Datum:
27.07.2021

Stellungnahme des ADFC Germering zum Bebauungsplan IG 31.4 „Germeringer Harfe“

Abbildung 20: NMIV Achse durch Germering (Hintergrundquelle: Landesamt für Vermessung und Geoinformation Bayern 1053/08)

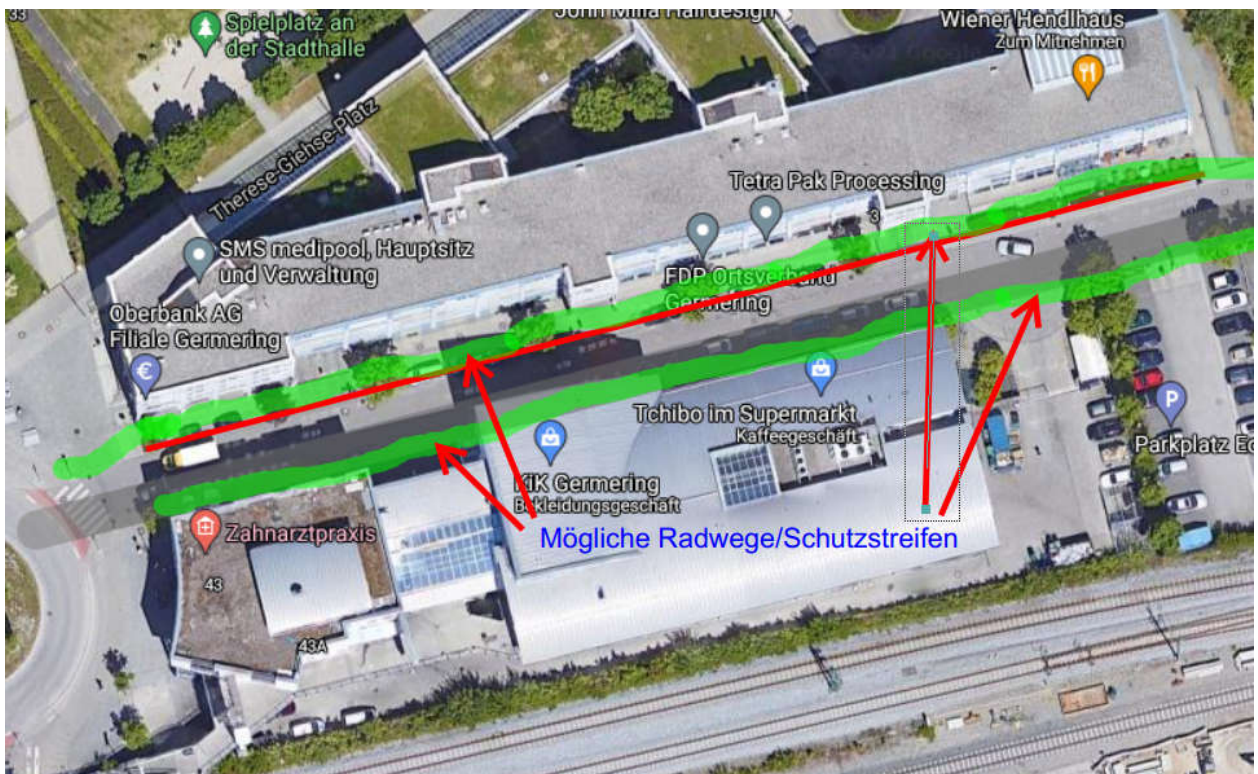
Mit so einer massiven Ausweitung des Baukörpers in südliche Richtung erscheint die im Verkehrsgutachten als wichtig herausgestellte Fahrradverbindung (siehe Abb) nicht realisierbar. Der Neubau sollte dazu genutzt werden, die Gabriele-Münter-Straße so breit zu gestalten, dass KFZ- und Radverkehr, sowie Fußgänger ausreichend Platz haben. Sonst wird das Ziel einer Belebung der Innenstadt nicht zu erreichen sein. Daher sollten die bisherigen KFZ-Stellplätze entlang der Gabriele-Münter-Straße entfallen, aber für Radfahrer genutzt und nicht überbaut werden.
